**CCR-VIA -- COMITATO DI COORDINAMENTO REGIONALE PER LA
VALUTAZIONE D'IMPATTO AMBIENTALE**

Giudizio n° 2866 del 08/02/2018

Oggetto Concessione "Acqua Maja"

Valutazione di Impatto Ambientale – V.I.A.
Spumador S.p.A. – Concessione “Acqua Maja”

Figura 6: delimitazione delle aree di protezione ambientale.

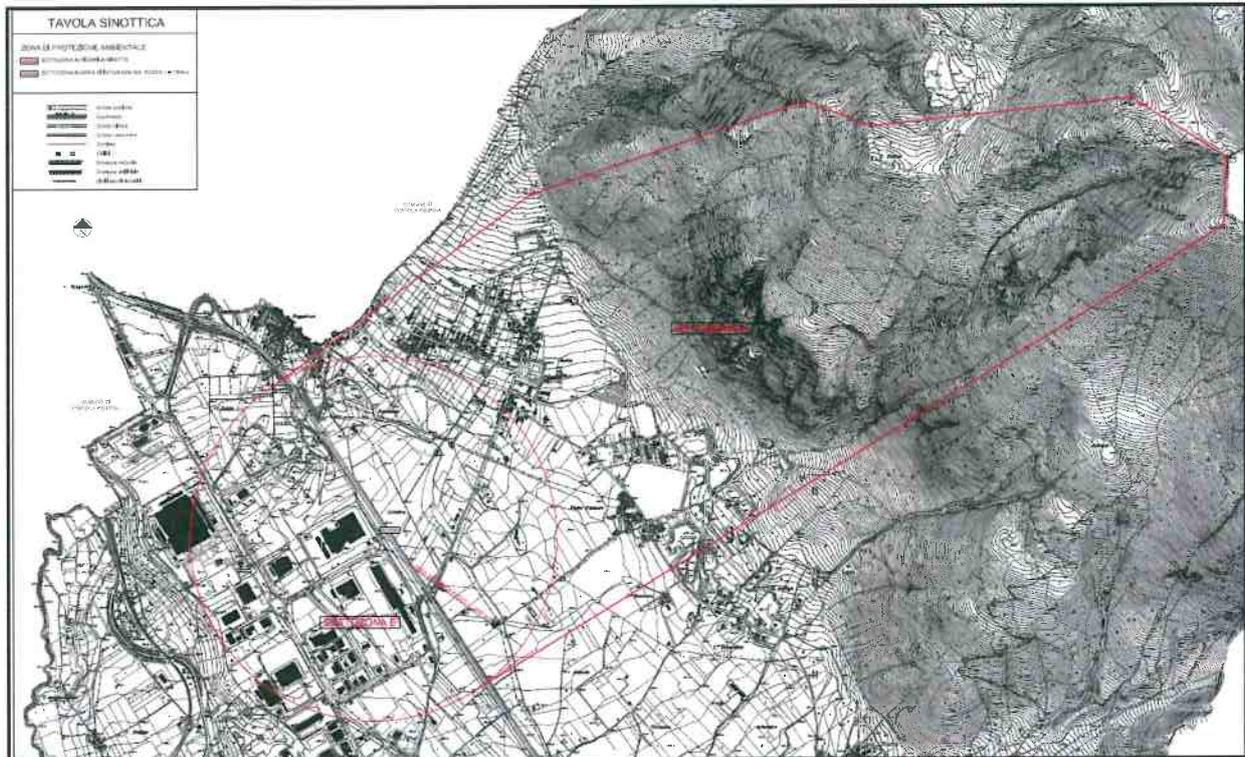
- 1) chiarire eventuali variazioni del quadro autorizzativo (AUA) in relazione all' aumento della capacità produttiva dell' impianto;
- 2) esplicitare i criteri utilizzati per la perimetrazione delle aree di salvaguardia omogenizzando la relativa parte cartografica con la parte descrittiva ed esplicitandone le eventuali misure di salvaguardia;
- 3) esplicitare l'eventuale interferenza con le sorgenti del "Giardino" presso Popoli e fornire chiarimenti sul bilancio idrico così come previsto dal bando di concessione;
- 4) esplicitare le soluzioni adottate per l' efficientamento dello smaltimento del pet;
